RESOLUCIÓN N° 001351 (05 JUL. 2024)

“Por la cual se modifica la Licencia Ambiental otorgada mediante Resolución 1326 de 5 de agosto de 2020 y se toman otras determinaciones”

El proyecto UPME 01 de 2013 (Subestación Norte 500 KV y Líneas de Transmisión Norte - Tequendama 500 KV y Norte Sogamoso 500 kV) – como primer refuerzo de red 500 KV del Área Oriental tiene como objetivo el diseño, la adquisición de predios y servidumbres, la construcción, el montaje, las pruebas, la puesta en servicio y la operación y mantenimiento del sistema de las obras que hacen parte del proyecto UPME 01- 2013.

Tabla 43 Revisión de accesos mencionados y consideraciones del Equipo Evaluador Ambiental de la ANLA

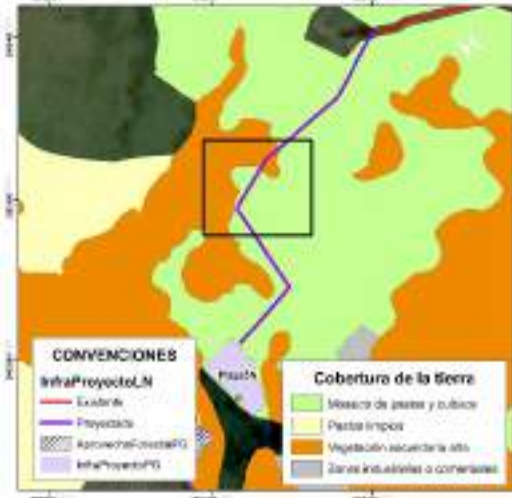
Tipo de obra	Soporte gráfico revisión Equipo Evaluador Ambiental de la ANLA	Consideraciones Equipo Evaluador Ambiental de la ANLA
<p>Acceso a plaza 1N*</p>		<p>Se valida que el acceso es existente y por tanto no requiere aprovechamiento forestal. No obstante, frente a las acciones de mantenimiento propuestas, se identifica que parte del área del acceso se ubica en zona de protección absoluta, por tanto NO es procedente autorizar las actividades de rocería en el tramo que se ubica en esta zona.</p>
<p>Acceso a plaza 2*</p> <p>Plaza 2</p> <p>(Se indica acceso peatonal desde Vía Tipo 1 hasta sitio de plaza)</p>		<p>Se valida que el acceso específico hasta la plaza de tendido no es existente. Para la plaza de tendido y acceso no se encuentra sustracción de reserva autorizada por parte de la CAR. Adicionalmente, parte de la plaza y el acceso se ubica en zona de protección absoluta, donde se establece como uso prohibido la ejecución de rocería. Por lo anterior NO es procedente autorizar la infraestructura de la plaza y del acceso al no tener sustracción aprobada y al no ser permitidas las actividades de rocería.</p>

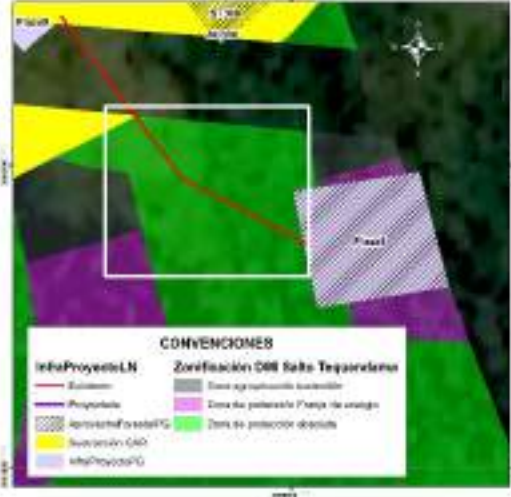
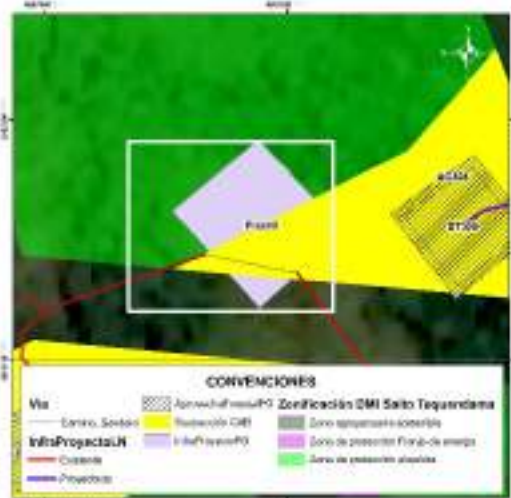
Tipo de obra	Soporte gráfico revisión Equipo Evaluador Ambiental de la ANLA	Consideraciones Equipo Evaluador Ambiental de la ANLA
<p>Acceso a plaza 3*</p> <p>Plaza 3 (Se indica acceso peatonal desde carretable existente hasta sitio de plaza)</p>		<p>Se valida que el acceso específico hasta la plaza de tendido no es existente. Para la plaza de tendido y el acceso no se encuentra sustracción de reserva autorizada por parte de la CAR. Igualmente, no realizó la solicitud de permiso de aprovechamiento forestal. Por lo anterior NO es procedente autorizar la infraestructura de la plaza y del acceso al no tener sustracción aprobada.</p>
<p>Acceso a sitio de torre 301N (Se indica como acceso peatonal)</p> <p>Sitio de torre ST301N</p>		<p>Se valida que para la sección del acceso de llegada a la torre se relaciona como acceso existente a un sendero o camino, en cobertura de pastos limpios. Se identifica que no se requiere permiso de aprovechamiento y tampoco se tienen restricciones para ingreso con semovientes puesto que no se encuentra dentro del DMI Sector Salto de Tequendama y Cerro Manjui.</p>

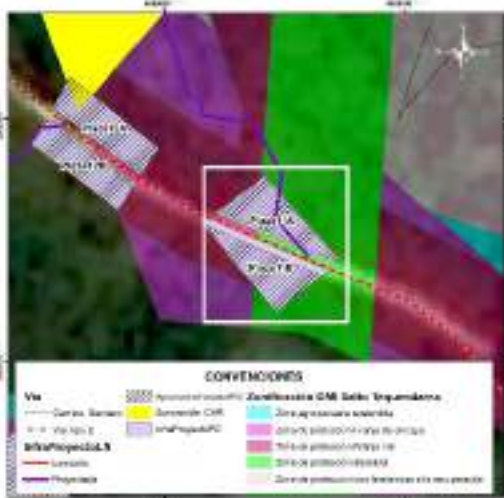
Tipo de obra	Soporte gráfico revisión Equipo Evaluador Ambiental de la ANLA	Consideraciones Equipo Evaluador Ambiental de la ANLA
<p>Acceso a plaza 4N*</p> <p>Plaza 4N</p> <p>Acceso a torre 302N (Se indica acceso peatonal a sitio de torre)</p> <p>Torre 302N</p>		<p>Se valida que para el acceso a la plaza de tendido hay acceso existente, sobre el cual no se requiere permiso de aprovechamiento forestal.</p> <p>Respecto a la torre, la sección del acceso de llegada a la torre se relaciona como acceso existente a un sendero o camino, en cobertura de mosaico de pastos y cultivos. Se identifica que no se requiere permiso de aprovechamiento y que tampoco se tienen restricciones para ingreso con semovientes puesto que no se encuentra dentro del DMI Sector Salto de Tequendama y Cerro Manjui.</p>
<p>Acceso a plaza 5N*</p> <p>(Se indica existencia de acceso peatonal)</p> <p>Plaza de tendido 5N</p>		<p>Comparando la ubicación del acceso con la cartografía base se identifica que el acceso no se asocia a ningún camino o sendero existente, dándose contradicción con la tabla presentada por la Sociedad pero coherencia con la capa InfraProyectoLN, donde se indica que el acceso es proyectado. Se valida que este acceso atraviesa en su recorrido zonas de vegetación secundaria alta, sobre las cuales la Sociedad NO podrá adelantar actividades de tala puesto que no realizó la solicitud de permiso (Recuadros negros).</p>

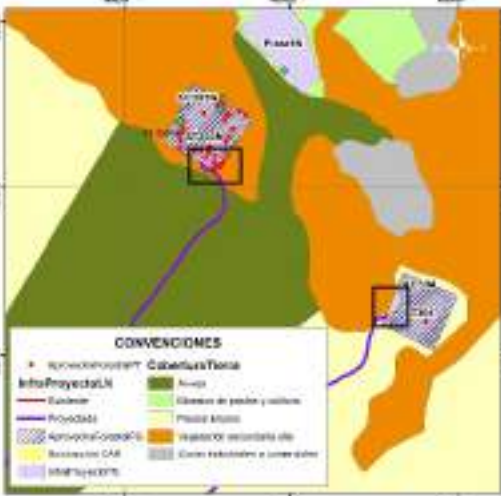
Tipo de obra	Soporte gráfico revisión Equipo Evaluador Ambiental de la ANLA	Consideraciones Equipo Evaluador Ambiental de la ANLA
<p>Acceso a plaza 8</p> <p>(Reportada como acceso peatonal en documento y en capa InfraProyectoL N como acceso existente)**</p> <p>Plaza de tendido 8</p>		<p>Se valida que el acceso específico hasta la plaza de tendido no es existente. Para la plaza de tendido y el acceso no se encuentra sustracción de reserva autorizada por parte de la CAR puesto que la Sociedad no hace su solicitud.</p> <p>Adicionalmente, parte de la plaza y el acceso se ubica en zona de protección absoluta, donde se establece como uso prohibido la ejecución de rocería.</p> <p>Por lo anterior NO es procedente autorizar la infraestructura de la plaza y del acceso al no tener sustracción aprobada y al no ser permitidas las actividades de rocería.</p>
<p>Acceso a plaza 9**</p> <p>(Reportada como acceso peatonal en documento y en capa InfraProyectoL N como acceso existente)</p> <p>Plaza de tendido 9</p>		<p>Se valida que acceso específico hasta plaza de tendido se reporta como camino o sendero, el cual se ubica a 350 m de vía tipo 6 sin pavimentar. Para plaza de tendido y acceso no se encuentra sustracción de reserva autorizada por parte de la CAR puesto que la Sociedad no hace su solicitud.</p> <p>Adicionalmente, parte de la plaza y el acceso se ubica en zona de protección absoluta, donde se establece como uso prohibido la ejecución de rocería.</p> <p>Por lo anterior NO es procedente autorizar la infraestructura de la plaza y del acceso al no tener sustracción aprobada y al no ser permitidas las actividades de rocería.</p>

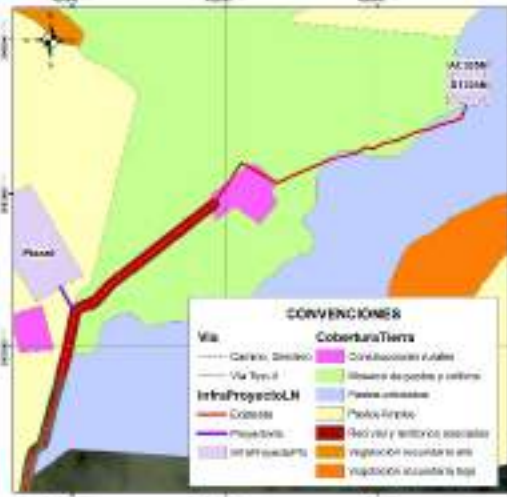
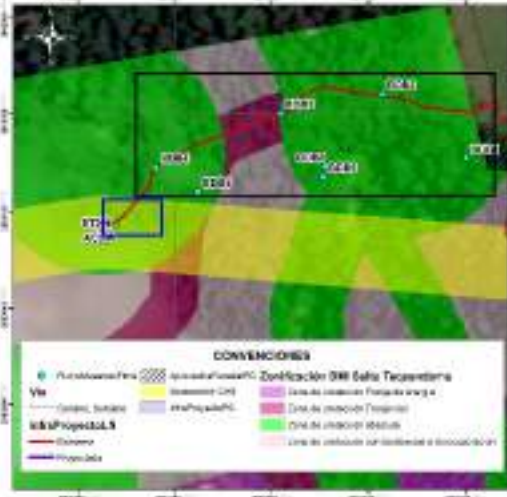
Tipo de obra	Soporte gráfico revisión Equipo Evaluador Ambiental de la ANLA	Consideraciones Equipo Evaluador Ambiental de la ANLA
<p>Acceso a plaza 10 (vía tipo 6 sin pavimentar)**</p> <p>Plaza de tendido 10</p>		<p>Se valida que el acceso específico hasta la plaza de tendido se reporta como vía tipo 6, sin embargo se plantea adecuación con rocería, aspecto que es inconsistente con la definición de la vía existente. La plaza de tendido se ubica en una “zona agropecuaria sostenible” del DIM Salto del Tequendama y Cerro Manjui, para la cual la Sociedad no solicitó sustracción de reserva ante la CAR. Por lo anterior NO es procedente autorizar la infraestructura de la plaza y del acceso al no tener sustracción de reserva.</p>
<p>Acceso a plazas de tendido 11A (camino o sendero desde vía tipo 2) y 11B**</p> <p>Plazas de tendido 11A y 11B</p>		<p>En el documento se relaciona como acceso el Acc-06, sin embargo, en la capa InfraProyectoLN se identifica que el acceso asociado es el Acc-309.</p> <p>Se valida que acceso específico hasta plaza de tendido 11A se relaciona como camino o sendero, para el cual se plantearía adecuación con rocería la cual se establece dentro de la zonificación del DMI Sector Salto del Tequendama y Cerro Manjui como actividad prohibida en zona de protección absoluta. Para plazas de tendido y acceso no se encuentra sustracción de reserva autorizada por parte de la CAR puesto que la Sociedad no hace su solicitud.</p> <p>Por lo anterior NO es procedente autorizar la infraestructura de las plazas y del acceso al no tener sustracción de reserva.</p>

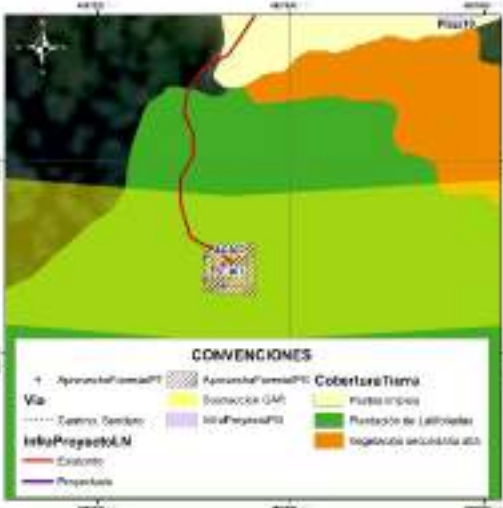
Tipo de obra	Soporte gráfico revisión Equipo Evaluador Ambiental de la ANLA	Consideraciones Equipo Evaluador Ambiental de la ANLA
<p>Acceso a plazas de tendido 12A y 12B***</p> <p>Plazas de tendido 12A y 12B</p>		<p>Se valida que parte de las dos plazas de tendido se encuentran en DMI sin sustracción de reserva autorizada por parte de la CAR, las cuales se ubican en “zona de protección vial”.</p> <p>Teniendo en cuenta el área disponible que se encuentra fuera del DMI, NO es procedente autorizar la infraestructura de la plaza de tendido 12A y solo podría autorizarse el área de la plaza de tendido 12B en el área que se encuentra fuera del DMI, área en la cual se autoriza el permiso de aprovechamiento solicitado.</p>
<p>Acceso a plaza de tendido 13N**</p> <p>Sitio de torre ST313</p>		<p>Se identifica que el acceso, la plaza de tendido y la torre se ubica en unidades de pastizales. El trazado del acceso se ubica sobre las zonas sustraídas, razón por la cual se considera aceptable este acceso siempre y cuando NO se realicen actividades de aprovechamiento forestal, puesto que este permiso no se solicitó.</p>

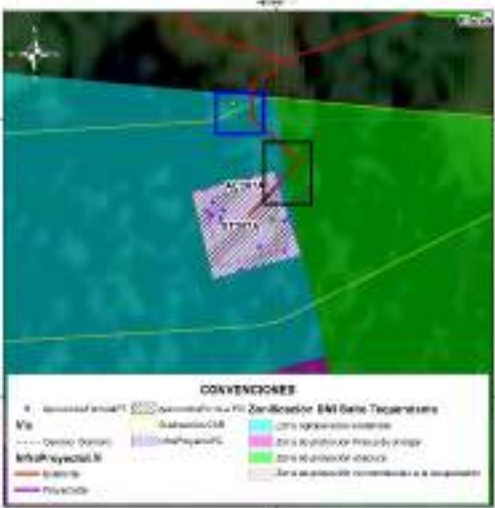
Tipo de obra	Soporte gráfico revisión Equipo Evaluador Ambiental de la ANLA	Consideraciones Equipo Evaluador Ambiental de la ANLA
<p>Acceso a plaza (vía tipo 5)*</p> <p>Plaza de tendido 14</p>	 <p>CONVENIONES</p> <ul style="list-style-type: none"> Vía: <ul style="list-style-type: none"> Vía Tipo 5 InfraProyectoLN InfraProyectoLN: <ul style="list-style-type: none"> Bosques Proyectos Zonificación DER Sista Tequeciana: <ul style="list-style-type: none"> Zona expuesta costera Zona de protección faja de campo Zona de protección faja de río Zona de conservación Zona de protección tendidos e instalaciones 	<p>Se valida que la parte central de la plaza de tendido se encuentra en DMI para la cual la Sociedad no realizó solicitud de sustracción y por tanto no tiene autorización por parte de la CAR. En este sentido, NO es procedente autorizar la infraestructura de la plaza de tendido 14.</p>
<p>Accesos a sitios de torre ST303N y ST304*</p> <p>Sitios de torre ST303N y ST304</p>	 <p>CONVENIONES</p> <ul style="list-style-type: none"> Proyectos: <ul style="list-style-type: none"> Proyecto ST303N Proyecto ST304 Proyecto CAR InfraProyectoLN Cobertura Total: <ul style="list-style-type: none"> Arroz Cultivos de pasto y cultivos Pastos limpios Restoril secundario alto Corte relictivo a conchales 	<p>Comparando la ubicación de los accesos con la cartografía base se identifica que no se asocian a ningún camino o sendero existente, quedando identificada una contradicción con la tabla presentada por la Sociedad pero coherencia con la capa InfraProyectoLN donde se indica que el acceso es proyectado. Se valida que estos accesos se ubican en su mayoría en cultivos de arveja y en pastos limpios, no siendo necesario ejecutar actividades de aprovechamiento forestal para estos tramos.</p> <p>Para el caso del acceso al ST303N y una parte del ST304, se identifica cruce con parches de vegetación secundaria alta (ver recuadros negros) para los cuales la Sociedad NO podrá adelantar actividades de tala puesto que no realizó la solicitud de permiso.</p>

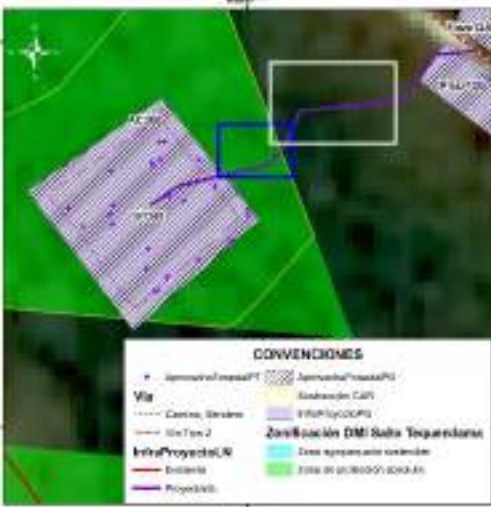
Tipo de obra	Soporte gráfico revisión Equipo Evaluador Ambiental de la ANLA	Consideraciones Equipo Evaluador Ambiental de la ANLA
<p>Acceso a ST305N*</p> <p>Sitio de torre ST305N</p>		<p>Revisando con la cartografía base se identifica que el acceso no es existente sino que se relaciona con la existencia de un camino o sendero que atraviesa unidades de mosaico de pastos y cultivos, pastos arbolados y construcciones rurales (ubicadas a 110 m del sitio de torre). Teniendo en cuenta que la Sociedad no solicita permiso de aprovechamiento forestal, en este acceso y en la torre NO podrá adelantar actividades de tala de ningún individuo que pueda encontrarse de manera aislada (pastos arbolados).</p>
<p>Acceso a ST306</p> <p>(Se menciona en documento y en cartografía base como acceso peatonal)*</p>		<p>Durante la visita de evaluación se validó que no existe camino o sendero reportado en cartobase y que la condición de la vegetación es de tipo denso, lo cual es consistente con la cobertura registrada (Bosque denso). Adicionalmente, se identifica que en el área trazada para el acceso, existen individuos de especies en veda, los cuales no están siendo incluidos en solicitud de aprovechamiento forestal (ver cuadro azul).</p> <p>Individuo fustal ubicado en tramo de llegada del acceso (No solicitado en aprovechamiento forestal) Coordenadas 4°34'12" N, 74°17'15" W.</p> <p>De igual manera, en el tramo del acceso la Sociedad registra a las parcelas BDB4, BDB3 y BDB2 (Ver cuadros negros), en las cuales reporta 100 individuos fustales, de estos 23 obedecen a la especie <i>Cyathea sp.</i> y 35 a la</p>

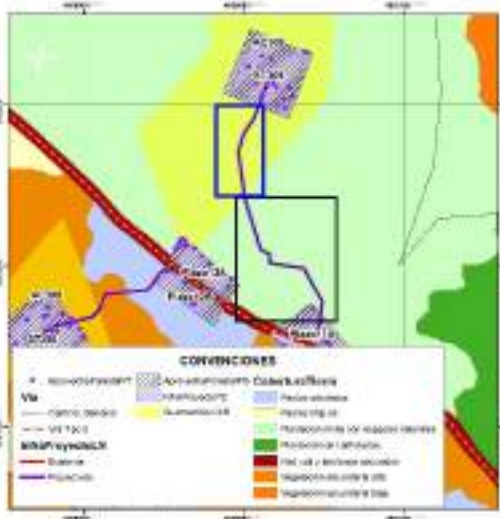
Tipo de obra	Soporte gráfico revisión Equipo Evaluador Ambiental de la ANLA	Consideraciones Equipo Evaluador Ambiental de la ANLA
		<p>especie <i>Quercus humboldtii</i>, ambas especies en veda nacional.</p> <p>Sumado a esto, no se encuentra sustracción de reserva autorizada por parte de la CAR puesto que la Sociedad no hace su solicitud para los accesos y tampoco realiza solicitud de aprovechamiento forestal aun cuando fue requerido. Adicionalmente, parte del acceso se ubica en zona de protección absoluta, donde se establece como uso prohibido la ejecución de rocería. Por lo anterior NO es procedente autorizar el acceso al no tener sustracción aprobada, no haber solicitado permiso de aprovechamiento forestal y no ser permitidas las actividades de rocería.</p>
<p>Acceso a ST307 (Se menciona en documento y en cartografía base como acceso peatonal)*</p>		<p>Durante la visita de evaluación se validó que no existe camino o sendero reportado en cartobase y que la condición de la vegetación se asocia a plantaciones de latifoliadas con vegetación arbórea densa producto de la recuperación del área con presencia de especies en veda. Resultado de ello, la Sociedad para el sitio de torre (relacionado en cobertura plantación de latifoliadas) solicita permiso de aprovechamiento forestal para seis (6) individuos de <i>Quercus humboldtii</i> (especie en veda nacional), no obstante, para el acceso omite la solicitud de permiso de aprovechamiento forestal no siendo procedente la autorización de intervención en acceso.</p> <p>Sumado a esto, en parte del acceso no se encuentra sustracción de reserva autorizada por parte de la CAR puesto que la Sociedad no hace</p>

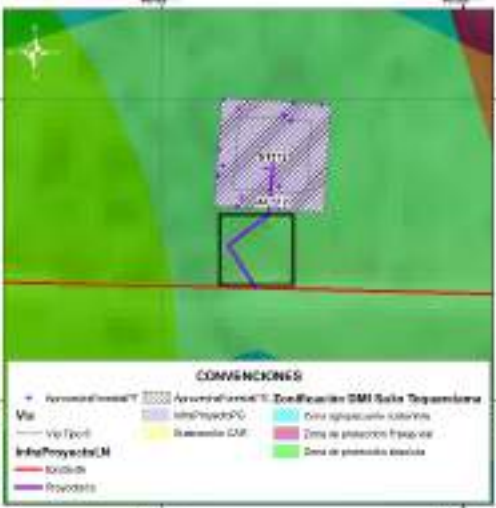
Tipo de obra	Soporte gráfico revisión Equipo Evaluador Ambiental de la ANLA	Consideraciones Equipo Evaluador Ambiental de la ANLA
		<p>su solicitud para los accesos. Por lo anterior NO es procedente autorizar el acceso al no tener sustracción aprobada y no haber solicitado permiso de aprovechamiento forestal.</p>
<p>Acceso a ST307A (Se menciona en documento y en cartografía base como acceso peatonal)*</p>		<p>Durante la visita de evaluación se validó que no existe camino o sendero reportado en cartobase y que la condición de la vegetación se asocia a plantaciones de latifoliadas con vegetación arbórea densa producto de la recuperación del área con presencia de especies pioneras. Resultado de ello, la Sociedad para el sitio de torre (relacionado en la misma cobertura) solicita permiso de aprovechamiento forestal para 16 individuos fustales, no obstante, para el acceso omite la solicitud de permiso de aprovechamiento forestal no siendo procedente la autorización de intervención en acceso. Adicionalmente, en la visita de evaluación se identificó que en el área trazada para el acceso, existen individuos fustales, los cuales no están siendo incluidos en solicitud de aprovechamiento forestal (ver cuadro azul).</p> <p>Sumado a esto, en parte del acceso no se encuentra sustracción de reserva autorizada por parte de la CAR puesto que la Sociedad no hace su solicitud para los accesos y adicionalmente, parte del acceso se ubica en zona de protección absoluta, donde se establece como uso prohibido la ejecución de rocería (ver cuadro negro). Por lo anterior NO es procedente autorizar el acceso al no tener sustracción aprobada, no haber solicitado permiso de aprovechamiento forestal y no</p>
